Comisión Nacional
de Hidrocarburos

Opinión Técnica respecto de la modificación del Anexo 1 de la Asignación AR-0005-2M-Campo Agua Nacida

Abril, 2023

Figura 2. Traslape de las Asignaciones AR-0005-2M y AE-0175-M (Fuente: CNIH).

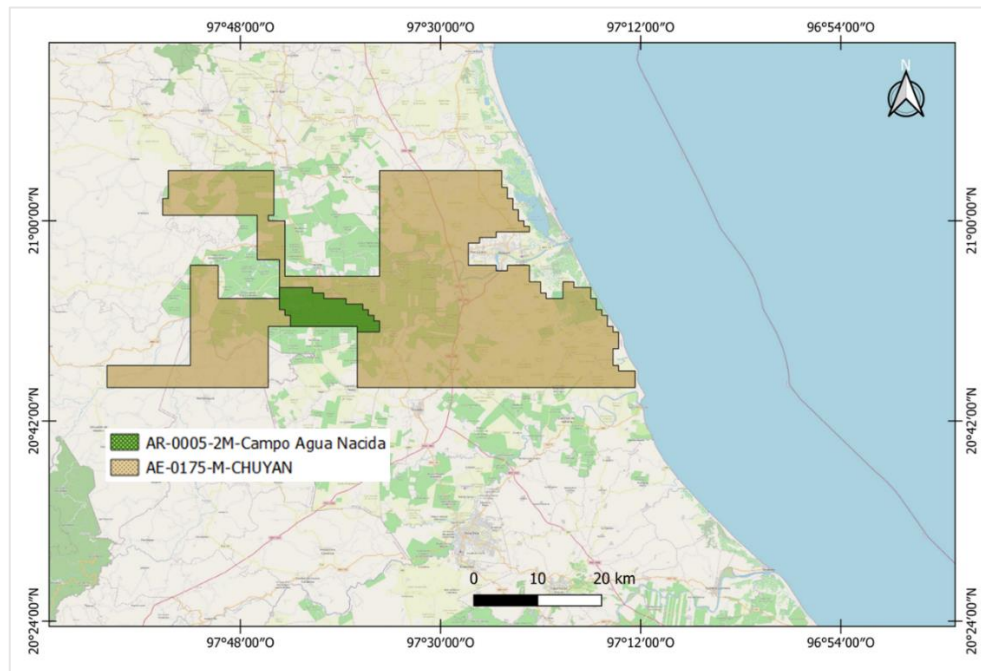
PEP a través de la Secretaría solicita la modificación al Anexo 1 del Título de la Asignación AR-0005-2M en su apartado “Profundidad” a fin de acotar, administrativamente, las actividades amparadas a las formaciones geológicas productoras actuales de la Asignación, esto con el objetivo de ceder sus derechos de realizar actividades de Exploración a la Asignación AE-0175-M en los intervalos que no presentan producción (**Figura 2**). Lo anterior en aras de permitir la perforación de la localización Kasen-1EXP con objetivo Cretácico.

Figura 7. Volumen de hidrocarburos a recuperar con el método del inverso del gasto. Periodo 1983-2015 (Fuente: CNH).

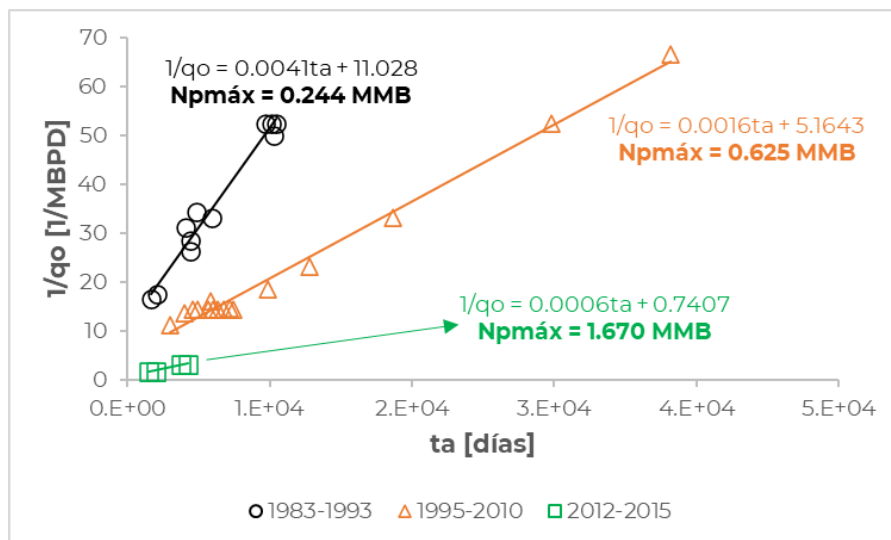
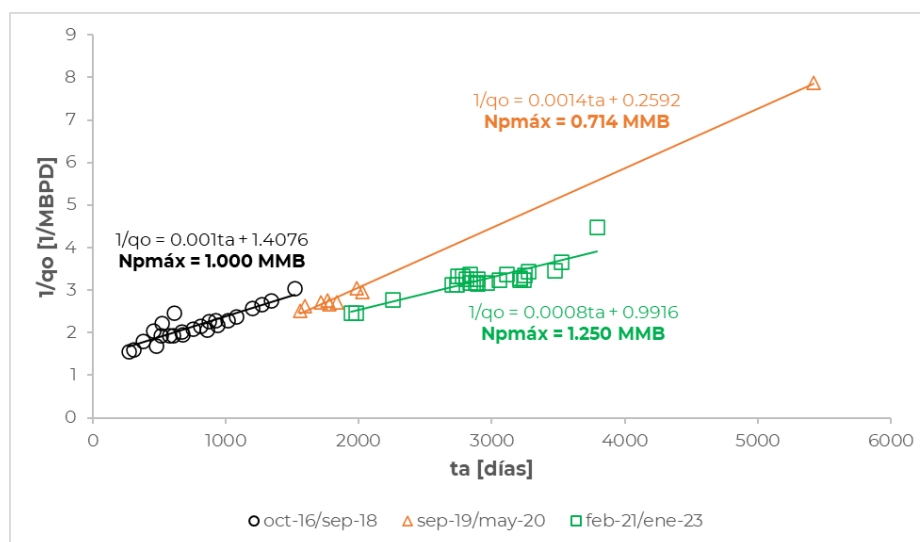
Aunado a lo anterior y empleando los datos de producción histórica del campo, de la Asignación y el método del inverso del gasto (Reese y colaboradores, **Figuras 7 y 8**), se corrobora en la **Tabla 3**, la consistencia del valor de la reserva 1P de aceite para la Asignación en cuestión, al 01 de enero de 2022.

Figura 11. En color verde se muestra la ubicación de los pozos Paso Real-57 y Paso Real-403. La superficie en rosa representa el área de interés exploratoria asociada al Pozo Kasen-1EXP a nivel del Cretácico (Fuente: Comisión con información de PEP).

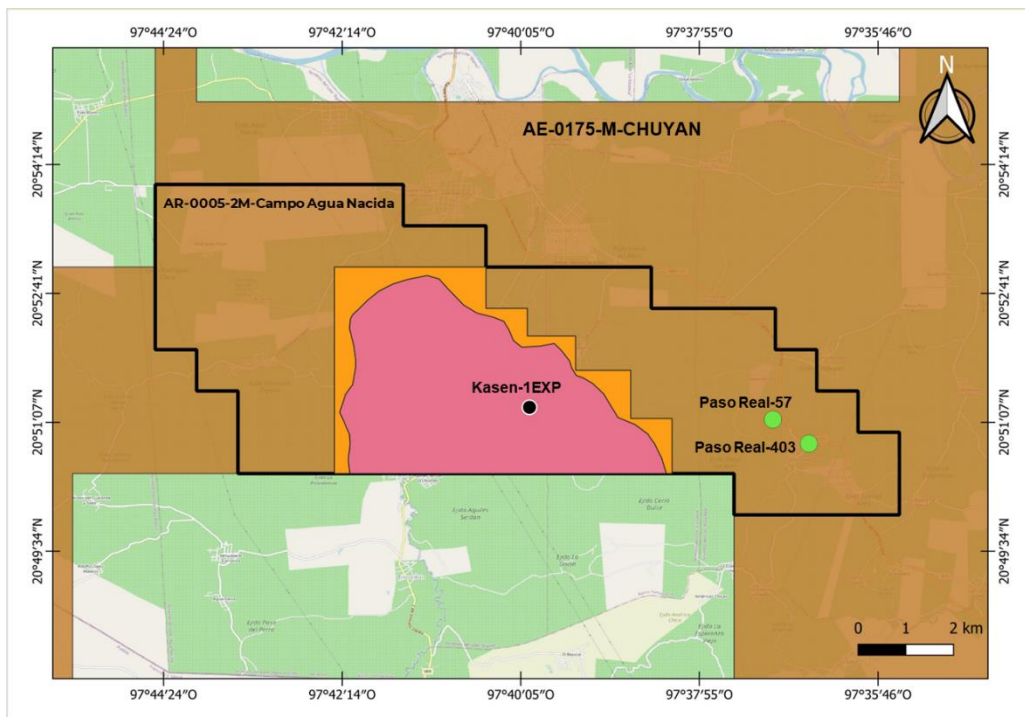
- Con relación al punto anterior en la **Figura 11** se muestra la localización de los pozos productores a nivel Cretácico al interior del campo Agua Nacida (Paso Real – 403 y Paso Real – 57). Se observa que, a pesar de que son productores en el mismo periodo geológico del objetivo de la localización Kasen-1EXP, su ubicación y su radio de drene se encuentran fuera del área de interés de la oportunidad exploratoria Kasen-1EXP.

De la Figura anterior, destaca en color naranja el polígono propuesto por esta Comisión, mismo que, contiene el área de interés exploratoria (a nivel Cretácico) de la localización Kasen-1EXP. En la **Tabla 6** se muestran los vértices de dicho polígono.
